Protokol o změně díla

změnový list číslo 092

Stavba: Centrum komplexní psychiatrické péče Brno

Změna: Venkovní schodiště – doplnění

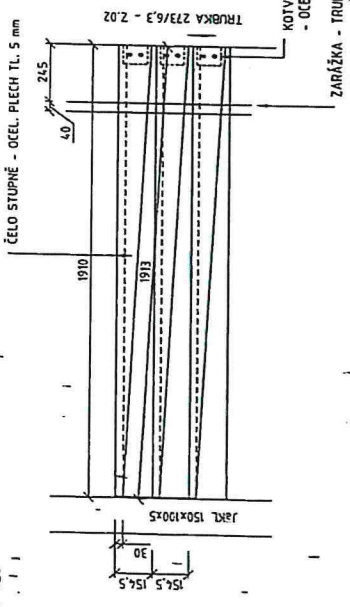
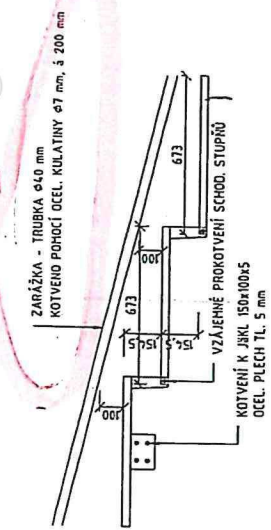
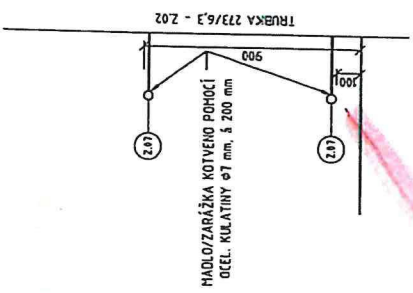
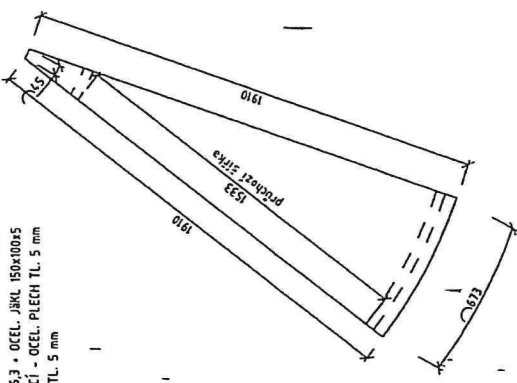
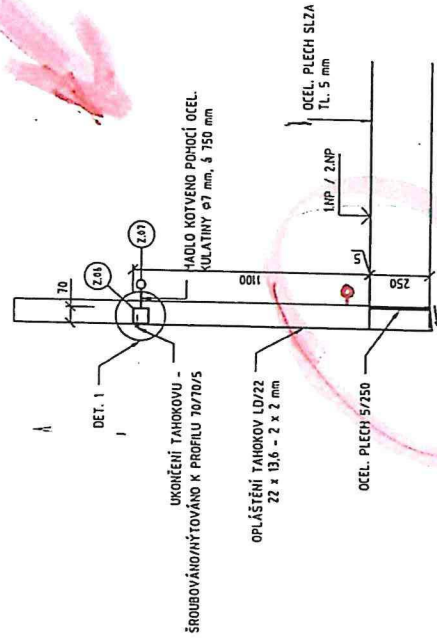
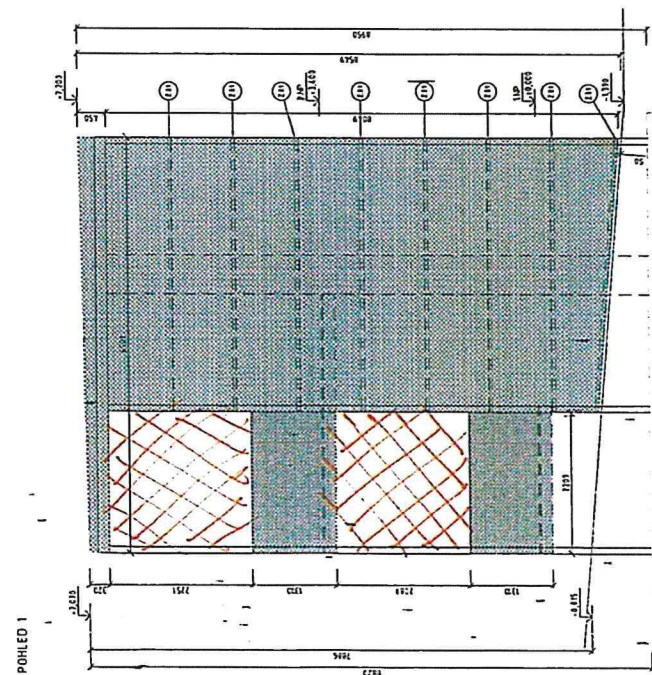
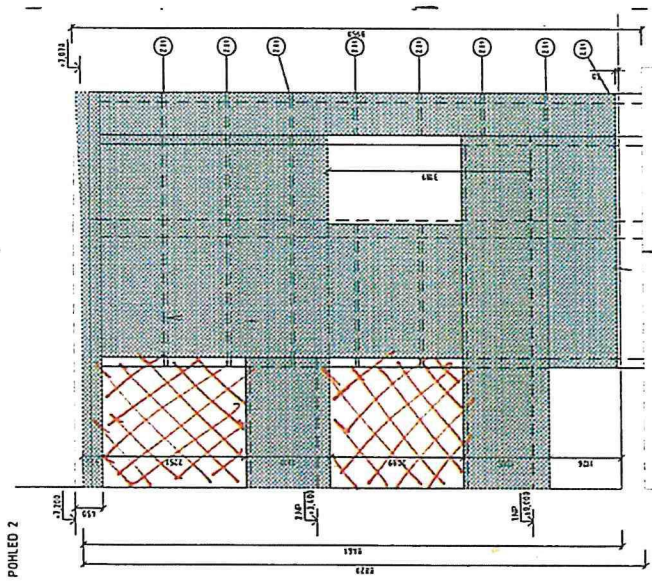
P O P I S	Změnu vyvolal: FN Brno		
	Popis změny: Změnový list řeší doplnění venkovního schodiště (prvek – Z/18) o ochrannou trubku a tahokov – viz příloha.		
C E N A	Způsob projekčního zpracování: bez PD		
	vliv změny na náklady stavby: ANO		
	ocenění změny předložil: GZ		ve formě
	náklady na změnu D.1.01 SO 01 - PAVILON G	vícepráce	méněpráce
	PK Rozpočet D.1.01.1 - REV 06 Architektonické a stavební řešení - revize 06		
	Příloha 01 rozpočet, položky, ASR D 1.01.1 PK	61 775,75 Kč	0,- Kč
	projekční náklady	0,-	0,-
	úprava smluvní ceny: Přípočet a odpočet v části D.1.01 SO 01 - PAVILON G PK Rozpočet D.1.01.1 - REV 06 Architektonické a stavební řešení - revize 06		
	zvýšení:	61 775,75 Kč	
	snížení:	0,-	
nová cena: Samostatná příloha celkové rekapitulace ZL pro dodatek č. 3			
	odsouhlasení nákladů na změnu:	Datum	Podpis
	zhotovitel:	S. N. 2021	
	objednatel (investor, uživatel)	11-1-2021	
	TDI:	16.3.21	
	GP:	24.11.20
